监 理 通 知 单

工程名称：云杉清能沿海高速互通区光伏发电项目(蔡桥)

编号：ZHJL-YHGS-020

事由：关于施工进度和质量问题

3井、4井区域个别
斜、立柱偏离桩顶中心较大

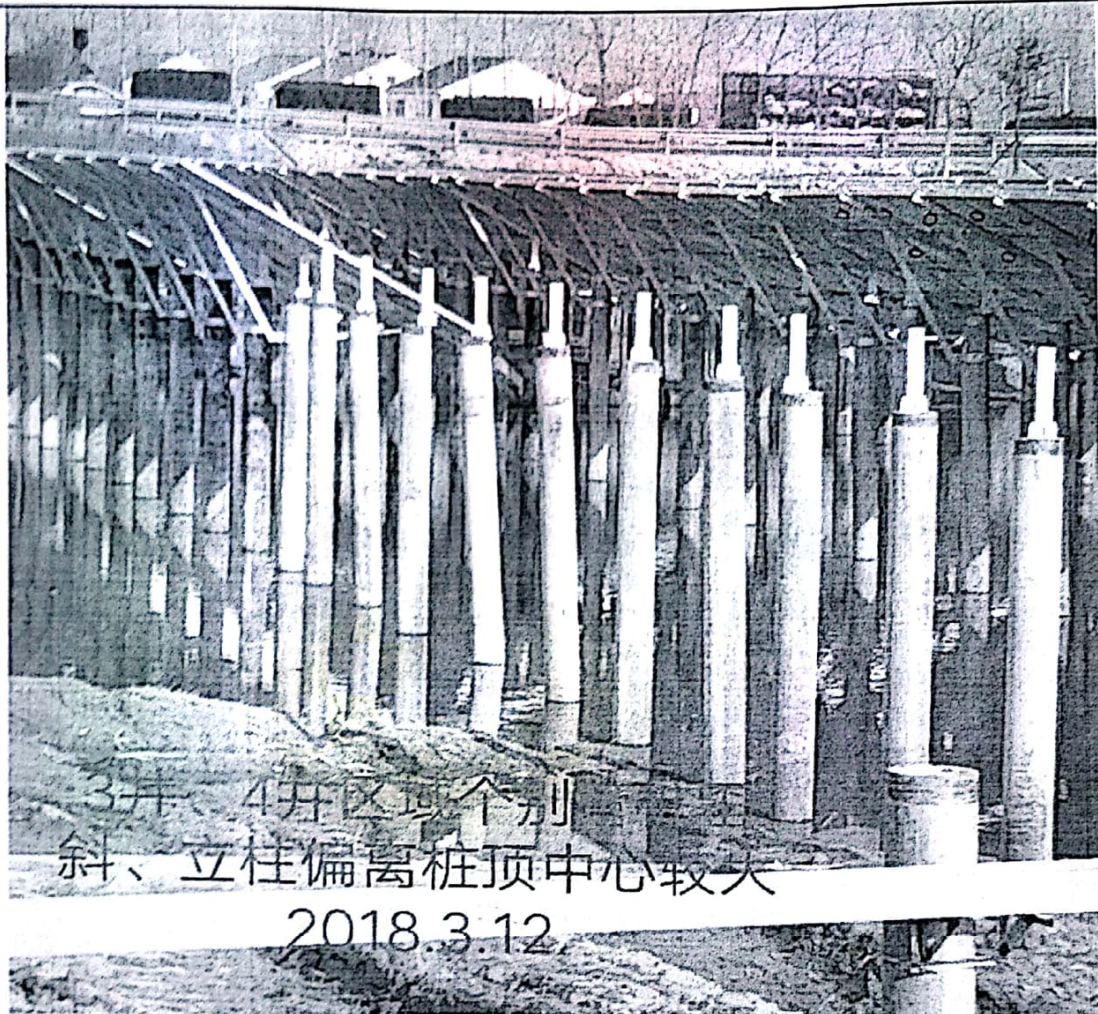
2. 3#、4#区域个别管桩歪斜严重，焊接立柱偏离桩顶中心较大，需校正和整改。

针对以上问题，望你项目部立即采取有效措施，制定加快校桩进度的方案，整改偏离管桩中心较大的立柱，三日内彻底校正和整改完毕，在自检合格的基础上报监理项目部验收，验收合格后方可进入下道工序施工，否则将报请业主对你项目部进行严厉处罚。
